IZP.2411.187.2024.AJ

### WYJAŚNIENIA DOTYCZĄCE SPECYFIKACJI WARUNKÓW ZAMÓWIENIA

*Dot. postępowania na zakup pięciu aparatów do znieczulenia ogólnego i pięciu kardiomonitorów anestezjologicznych wraz z modułami i akcesoriami dla Świętokrzyskiego Centrum Onkologii*

Dotyczy pkt 25:

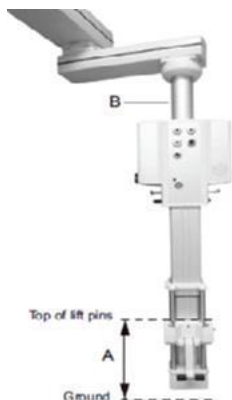
Prosimy o potwierdzenie, że w posiadanej przez Zamawiającego kolumnie anestezjologicznej po obniżeniu podnośnika do dolnej pozycji, odległość od szczytu kołków podnośnika do ziemi (A), przedstawiona na poniższym rysunku, jest równa lub mniejsza niż 550 mm?

Zamawiający posiada 2 rodzaje kolumn na których mają być zawieszane aparaty do znieczulenia: firmy Kendromed oraz Heraus. Zamawiający wymaga takiego rozwiązania, które pozwoli na przemieszczenia i zamianę zaoferowanych aparatów między wymienionymi kolumnami.
